改善箇所説明図

小型トラック・バスにおいて、発電機用プーリー内部のグリスの耐久性が不足しているため、エンジンの低回転領域を主体に使用を続けると、グリスが早期に劣化して当該プーリーが破損することがある。そのため、最悪の場合、当該プーリーが脱落するおそれがある。

エンジン外観

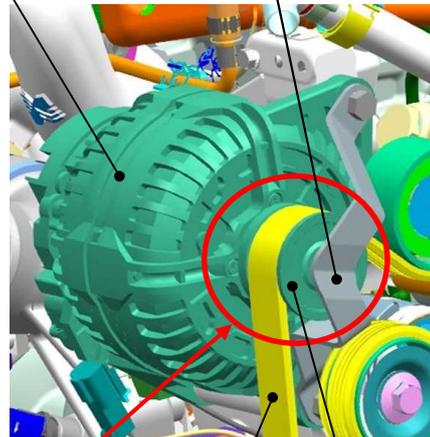
基準不適合発生箇所

全車両、発電機用プーリーに落下防止プロテクタを装着するとともに、当該プーリーを対策品に交換する。

なお、対策品の準備に時間を要する為、当面の間、当該プーリーを点検し、異常が認められた場合は対策品に交換し、異常が認められなかった場合は、準備が整い次第、対策品に交換する。
